**Forum mondial de l'harmonisation
des Règlements concernant les véhicules**

Groupe de travail des dispositions générales de sécurité

Détection de la présence d'usagers de la route vulnérables :**Règlement ONU n° 158 (Manœuvres en marche arrière)****Proposition d'amendements au Règlement ONU n° [158]
(Dispositifs d'aide à la vision lors des manœuvres
en marche arrière et véhicules à moteur en ce qui
concerne la détection par le conducteur d'usagers
de la route vulnérables derrière le véhicule)****Communication des experts du groupe de travail informel
de la détection de la présence d'usagers de la route
vulnérables à proximité du véhicule (VRU-Proxi)***

Le texte ci-après, établi par les experts du groupe de travail informel de la détection de la présence d'usagers de la route vulnérables à proximité du véhicule (VRU-Proxi), vise à modifier le nouveau Règlement ONU énonçant des prescriptions uniformes relatives à l'homologation des dispositifs d'aide à la vision lors des manœuvres en marche arrière et des véhicules à moteur en ce qui concerne la détection par le conducteur des usagers de la route vulnérables derrière le véhicule. Les modifications qu'il est proposé d'apporter au

« Annexe 5

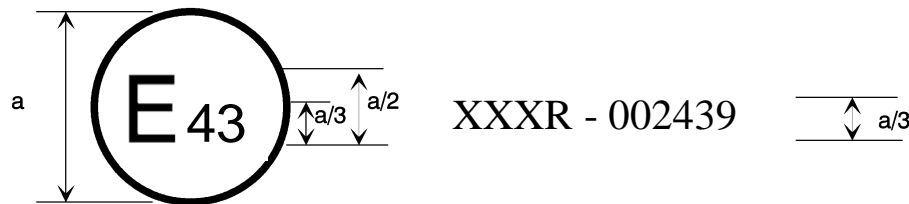
Exemple de marque d'homologation d'un dispositif d'aide à la vision ~~de vision indirecte~~ vers l'arrière

La marque d'homologation ci-dessus, apposée sur un dispositif **d'aide à la vision de vision indirecte vers l'arrière**, indique qu'il s'agit d'un dispositif **d'aide à la vision de vision** vers l'arrière à faible distance, qui a été homologué aux Japon (E 43) en application du Règlement ONU n° [158] sous le numéro d'homologation 002439. Les deux premiers chiffres du numéro d'homologation signifient que le Règlement ONU n° [158] se trouvait sous sa forme initiale lorsque l'homologation a été accordée.
